VILLE DE TAVERNY

PLAN LOCAL D'URBANISME

Modification n°3

Notice explicative

Entrée « 'sud » de la ZAE, en limite de Beauchamp

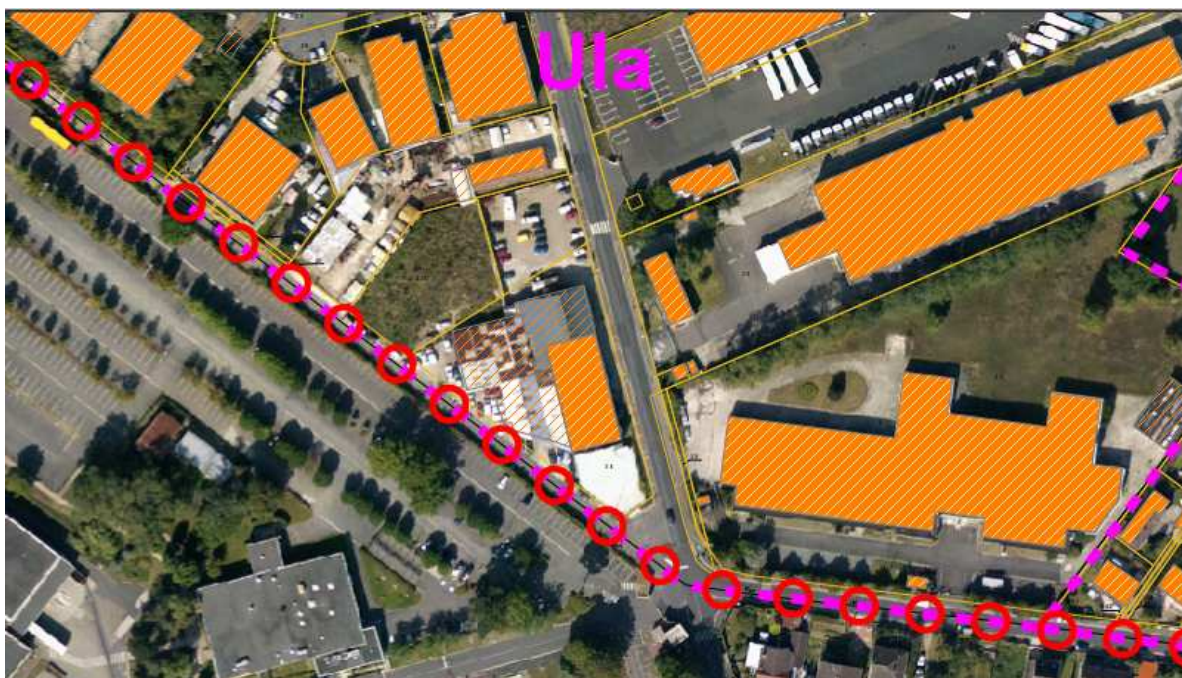
Il est proposé la mise en place d'un emplacement réservé visant à aménager le carrefour de la rue de Saint-Prix et de l'avenue des Châtaigniers, face à l'entrée de l'usine 3M, afin d'initier la requalification de la plus ancienne des entrées de zone d'activités économiques.

Cette disposition concernera notamment le terrain de l'ancienne usine SUINAT-PIVAUDRAN. Ce nouvel emplacement, numéroté n°37, permettra l'aménagement futur d'un carrefour (a priori giratoire).
